PARECER 022/2024 – CEIV
COMISSÃO PERMANENTE DE ANÁLISE DE ESTUDO DE IMPACTO DE VIZINHANÇA
(CEIV)

() Primeira Análise – Parecer nº 043/2023-CEIV – 12/12/2023
(X) Segunda Análise – Parecer nº 022/2024-CEIV – 26/06/2024

Processo Administrativo nº: 100.970/2023 (1Doc)

Projeto: De Angelina

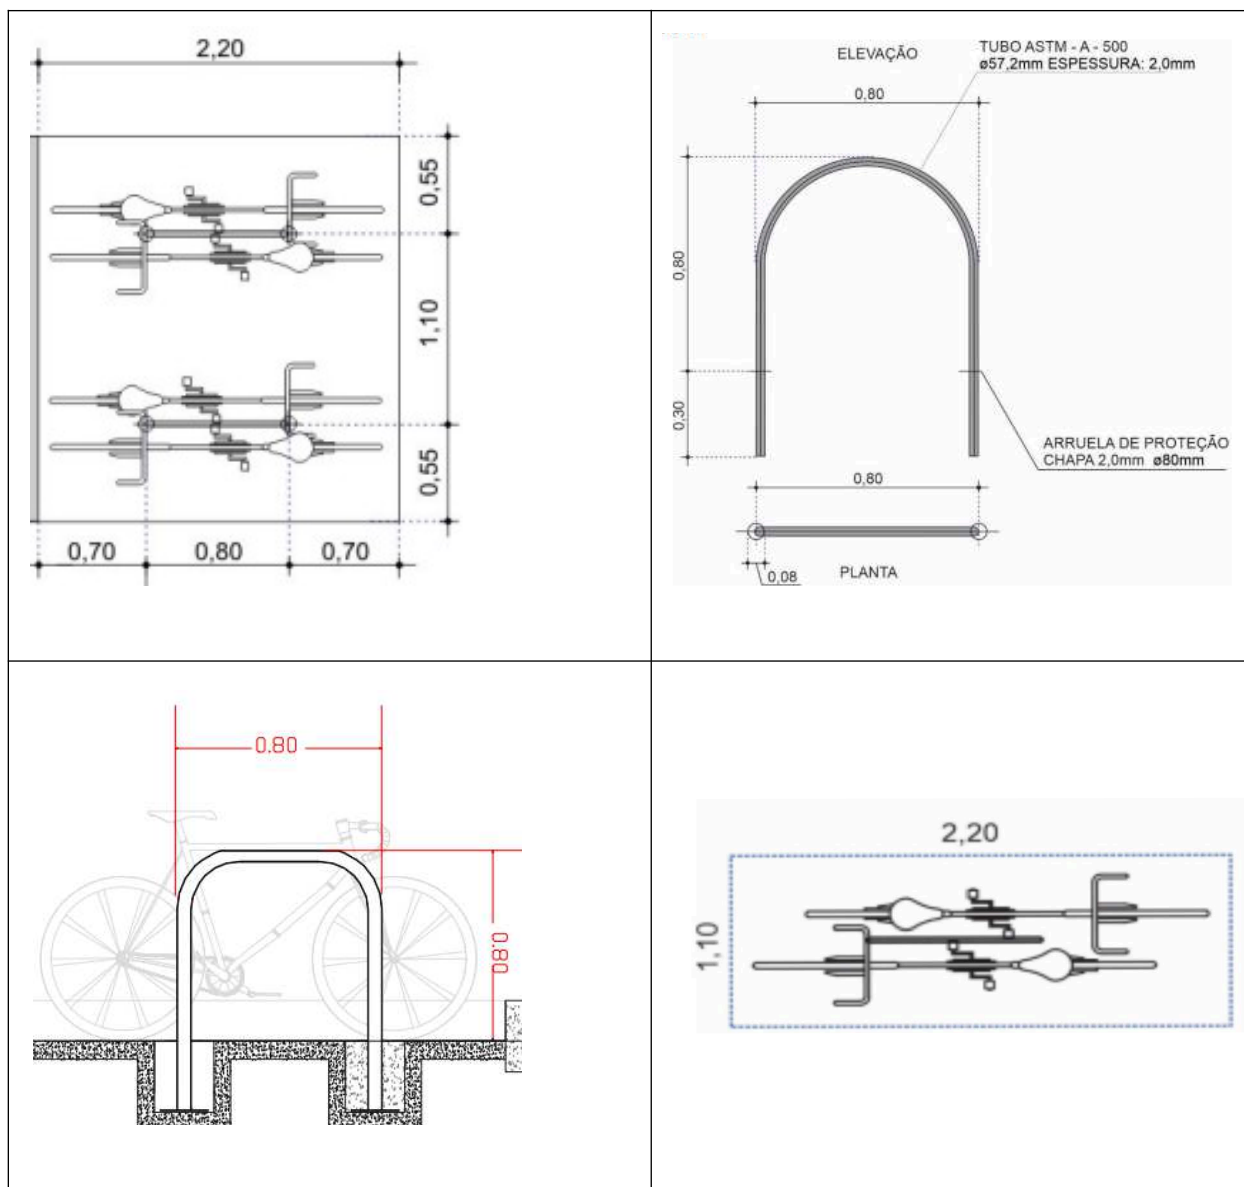
- Em 3.6.2.2.2 (Implantação de paraciclo), considerando que existe um projeto padrão de paraciclos da Secretaria de Planejamento Urbano, de acordo com o TIPO II do Manual de Sinalização Ciclovária do CONTRAN (Volume VII), as dimensões das imagens a seguir devem ser respeitadas e acrescentadas no projeto arquitetônico:

2ª consideração CEIV: Atendido parcialmente, sendo necessário a inclusão das imagens no projeto arquitetônico (prancha 4);
